# Mémoire en réponse à l'avis de la Mission Régionale de l'Autorité Environnementale

Parc éolien de Folles

*Communes de Folles et Fromental (87)*

5 Mai 2022

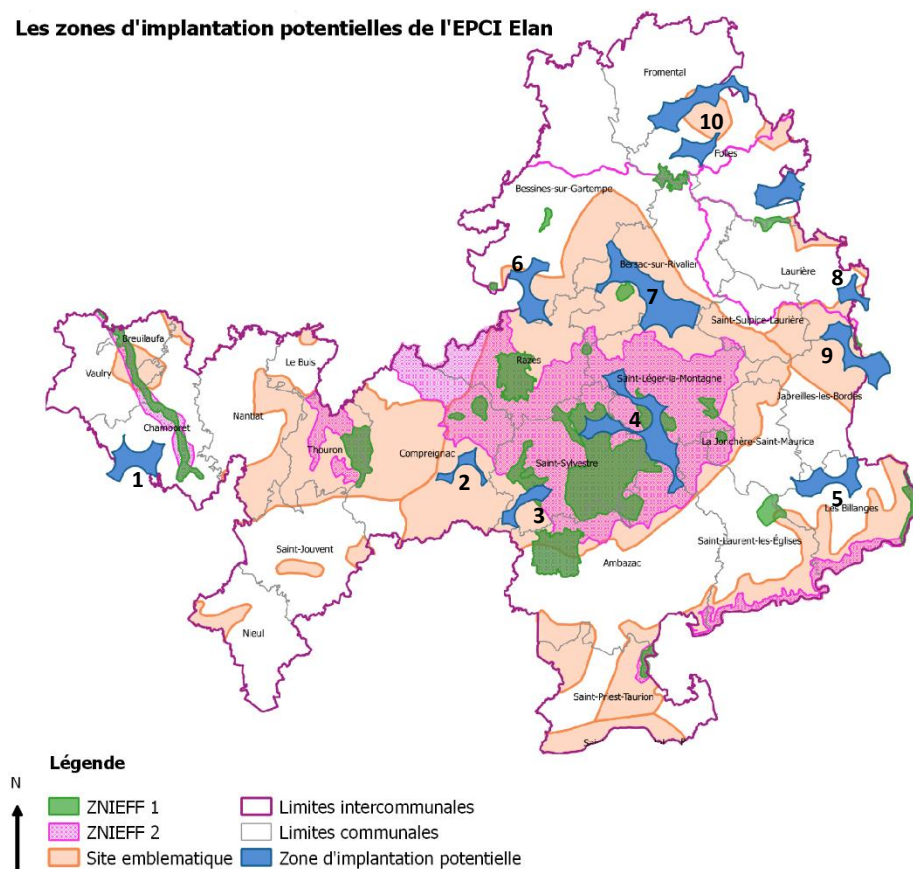
*« Au vue de ces éléments, la MRAE recommande au maître d'ouvrage de préciser le territoire considéré pour les démarches envers les propriétaires et exploitants de Folles et d'expliquer ce qui l'a amené à prendre en compte les terrains de la ZIP dans les démarches malgré les contraintes paysagères fortes relevées en amont. Elle recommande en outre de préciser les éventuelles ZIP alternatives étudiées, aucune n'étant présentée dans le dossier. » partie II.2.4 p.13*

L'identification d'une zone potentielle à l'implantation d'éolienne est le résultat d'une analyse multifactorielle croisant des enjeux humains (distance aux habitations), des enjeux environnementaux (zone de protection/préservation environnementale), des enjeux patrimoniaux (site classé, inscrit) et enjeux techniques (faisceaux hertziens...). La zone de projet retenue considère l'ensemble de ces éléments.

Dans cette observation, la MRAE mentionne « les contraintes paysagères fortes » faisant référence notamment au site emblématique des chaos rocheux. Dès l'état initial, ce site emblématique a fait l'objet d'une attention particulière. Comme explicité dans l'observation précédente, l'étude d'impact a permis de qualifier la sensibilité et l'enjeu de cette zone comme étant faible/modéré. L'ensemble des contraintes identifiées ont été intégrées à la réflexion des implantations. Ce point est détaillé en page 288 de l'étude d'impact.

A l'échelle de l'EPCI Elan dont font parties les communes de Folles et de Fromental, les zones d'implantations pour un projet éolien sont restreintes et limitées. La carte, suivi d'un tableau permettent une analyse comparative complète des zones potentielles du territoire.

Les éléments comparatifs retenus sont : les zones boisées, les sites emblématiques, la proximité enjeux ZNIEFF et Natura 2000 et la présence ou non d'un projet éolien. Seules les zones d'une superficie permettant l'implantation de minimum 3 éoliennes et dont la surface est majoritairement sur le territoire intercommunal ont été retenues pour cette analyse.

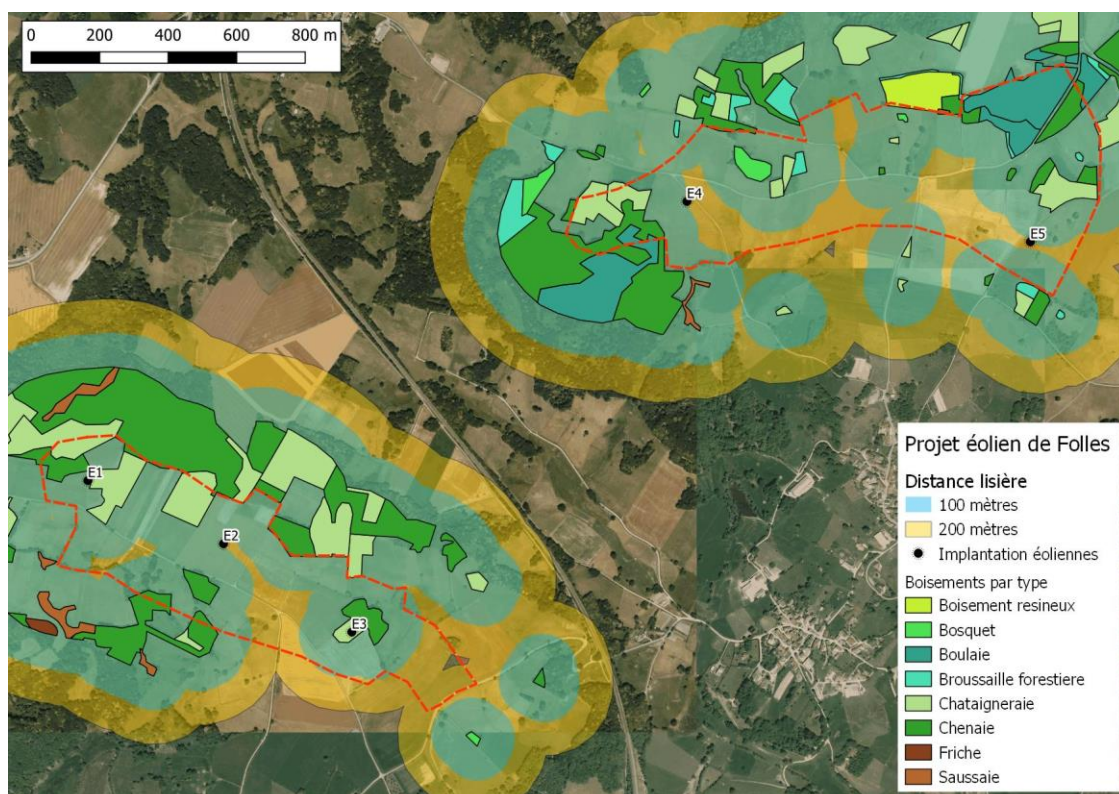
« La MRAe constate que le dossier ne présente pas d'analyse d'alternatives permettant de prendre en compte les recommandations techniques connues concernant les chiroptères, alors qu'il s'agit d'un enjeu fort pour le projet. La MRAe demande au porteur de projet d'expliquer si de telles alternatives ont été étudiées et pourquoi le cas échéant elles ont été écartées. » partie II.2.4 p.14

En appliquant cette distance restrictive de 200m, la totalité de la zone d'étude est supprimée. Cette recommandation ne peut donc pas s'appliquer sur cette zone et peut difficilement s'appliquer à l'ensemble du territoire du Limousin en raison de sa trame bocagère omniprésente. Les autres zones d'implantation potentielles écartées au niveau de l'EPCI ELAN et précisées dans le tableau ci-dessus, sont pour 70% d'entre elles en zones boisées ce qui rend impossible tout éloignement aux lisières. Les 30% de ZIP partiellement boisées présentent les mêmes configurations de mosaïque bocagère.

A l'échelle de la zone du projet éolien de Folles et en appliquant une distance de 100 mètres aux lisières, il reste moins de 20% de la ZIP disponible. L'implantation retenue a privilégié ces zones avec 3 éoliennes à environ 100 m des lisières, critère qui n'a pas pu être retenu pour deux autres éoliennes (E1 et E3). La carte ci-dessous associe l'implantation des éoliennes aux distances de 100 et 200 mètres à tous les éléments boisés.
